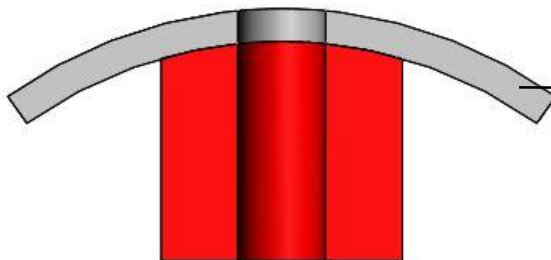
Ebene Fläche -> keine
Anpassung der Matrize /
Abstreifer und / oder Stempel an
die Oberfläche des zu
stanzenden Materials

gekrümmte Fläche -> eine
Anpassung der Matrize /
Abstreifer und / oder Stempel an
die Oberfläche des zu
stanzenden Materials **ist**
notwendig.
Hier benötigen wir immer einen
Datensatz im STEP-Format des
Bauteils.
